## 浜岡原子力発電所 原子炉施設保安規定の変更認可申請について

平成 21 年 2 月 3 日

#### (1) 4号機の原子炉自動停止用地震加速度設定値の変更

#### (2) 3, 4号機非常用高圧母線(H)(※3)への電気回路の追加

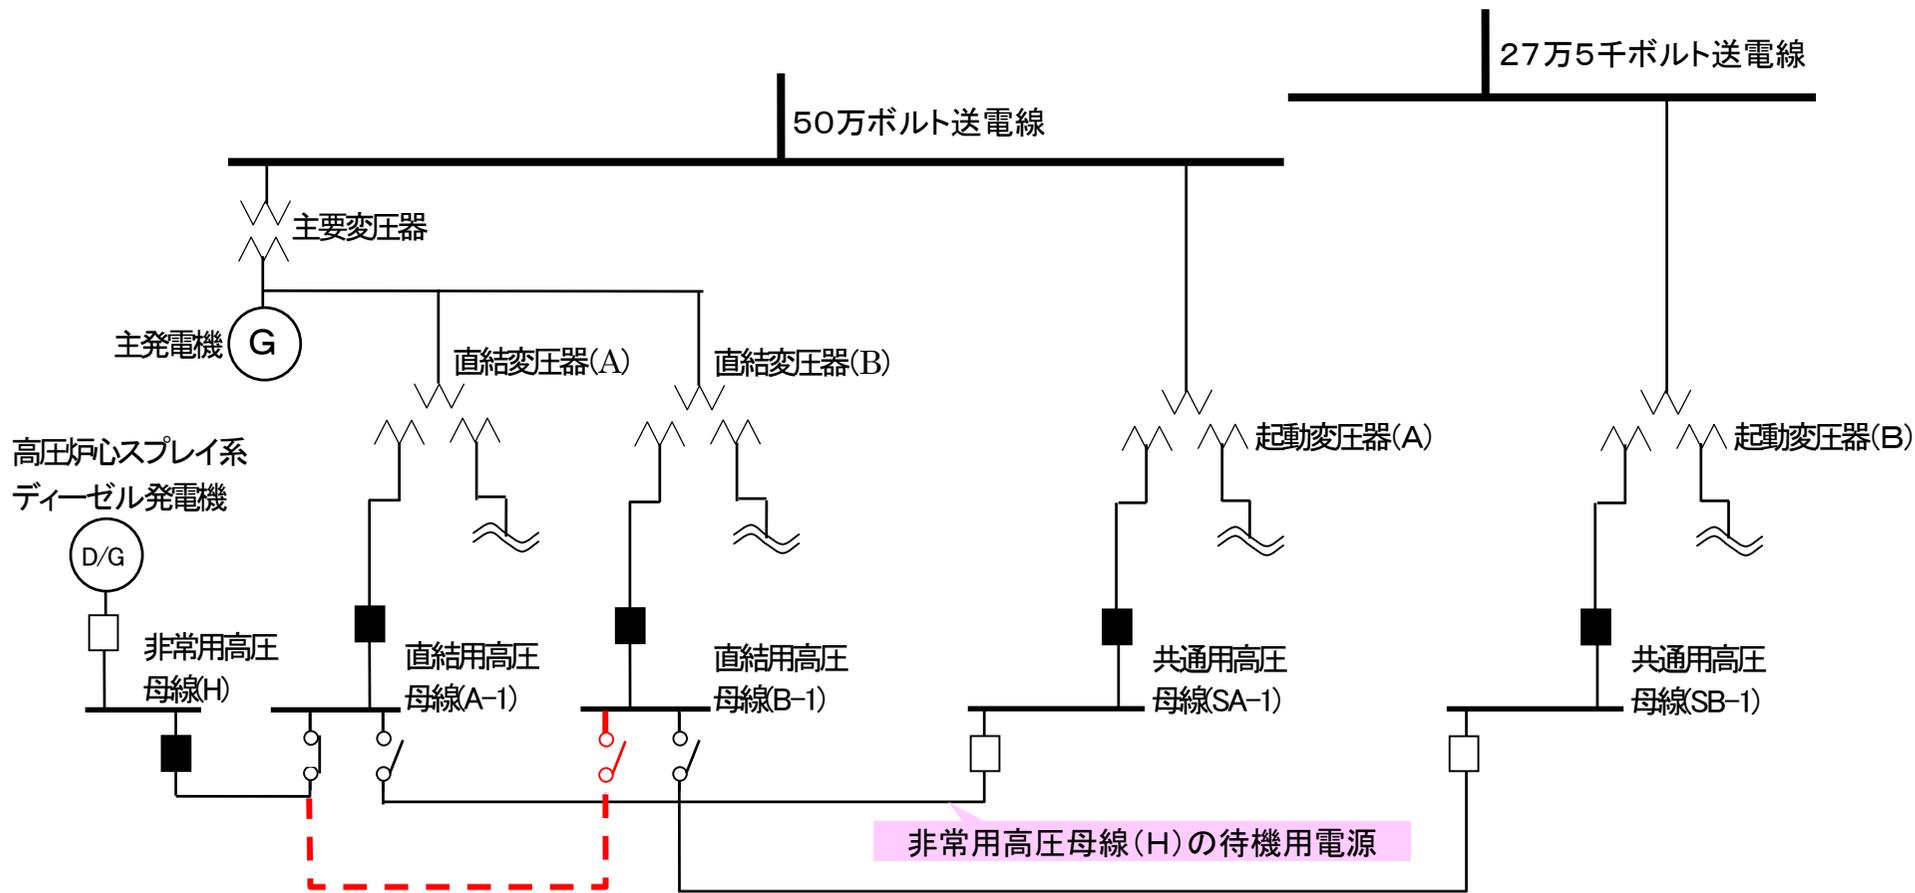
4号機第11回定期検査で非常用高圧母線(H)へ電気を供給する回路を追加(詳細は別紙参照)し、同母線の信頼性向上を図ります。なお3号機は、同様の電気回路を第15回定期点検で追加しました。このため、関連する保安規定の条文を変更します。

定期検査時に共通用高圧母線(SA-1)を点検する際は、非常用高圧母線(H)の待機用電源がなくなり、直結用高圧母線(A-1)からのみ受電することとなります。このため、保安規定に基づき、非常用高圧母線(H)に接続されている高圧炉心スプレイ系ディーゼル発電機の確認運転を実施後、停電作業を開始しています。

非常用高圧母線(H)に電気回路を追加することで、共通用高圧母線(SB-1)からも電気が供給可能な状態(待機状態)となり、非常用高圧母線(H)の信頼性が向上し、保安規定に基づく高圧炉心スプレイ系ディーゼル発電機の確認運転が不要となります。

※4号機は第11回定期検査で電気回路を追加します。なお3号機は、同様の電気回路を第15回定期検査で追加しました。
